2012年8月10日
住友重機械工業株式会社
PTC事業部営業推進部
部長 田島 正吉

中国高効率規制の変更と対応について

4. 能效標識（ラベル）の変更点

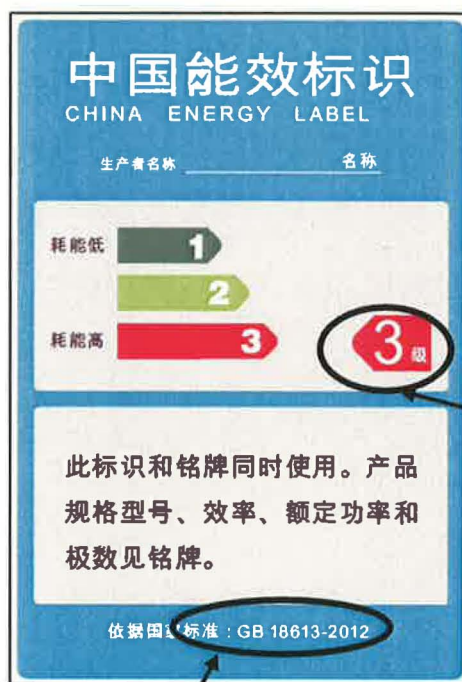
規格の変更に伴い、製品に貼付を義務付けられている能效標識（ラベル）が次のように変更になります。

級数表示が
新規格に合致
した級数に
なります。

規格番号が新規格の番号になります。
